Henvendelse til Københavns Kommune om krydsning af Åkandevej

Sagsnummer
2020-0095383

Krydsning af Åkandevej ved Energicenter Voldparken

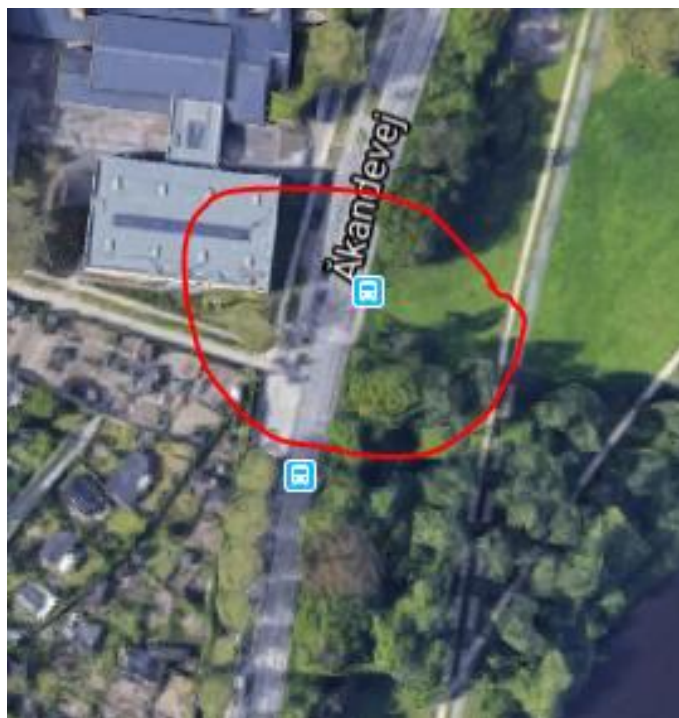
Når buspassagerer skal over Åkandevej fra 2A's stoppested ved Energicenter Voldparken i nordlig retning, benytter de tit fodgængerovergangen, før bussen er kørt. Dvs. at de pludselig dukker op midt ude på vejen for de bilister, som kører i sydlig retning mod Frederikssundsvej. Da farten ofte er mere end de tilladte 50 km i timen, er der fare for påkørsel. Når bussen er kørt, står fodgængeret et sted sådan cirka midt på vejen og er nu i fare for påkørsel af bilister fra begge sider.

Krydset Åkandevvej-Gadelandet

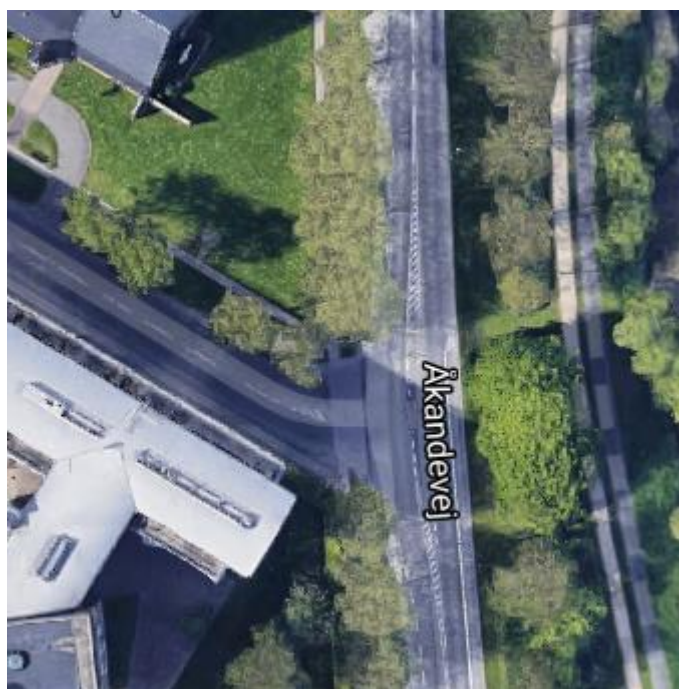
Det er utrygt for cyklister at passere krydset i nordlig retning ad Åkandevvej, idet cykelstien i krydset skifter fra at være enkelttrettet i hver sin side af vejen til at være dobbelttrettet i vestlige side af vejen. Skiftet mellem enkelt og dobbelttrettet cykelsti sker midt i krydset, uden at en bane er angivet, f.eks. med blå asfalt. Der kan nemlig vælges to baner, enten at benytte venstresvingsbanen for bilister, eller holde sig i højre side af Åkandevvej helt frem til hvor man svinger til venstre. Krydsningen af Åkandevvej kompliceres ud over usikkerhed om banevalg også af, at cyklisten også skal holde øje med biler på Gadelandet, der skal svinge til venstre nordpå ad Åkandevvej. Der køres relativt stærkt gennem krydset, der ikke er lysreguleret.
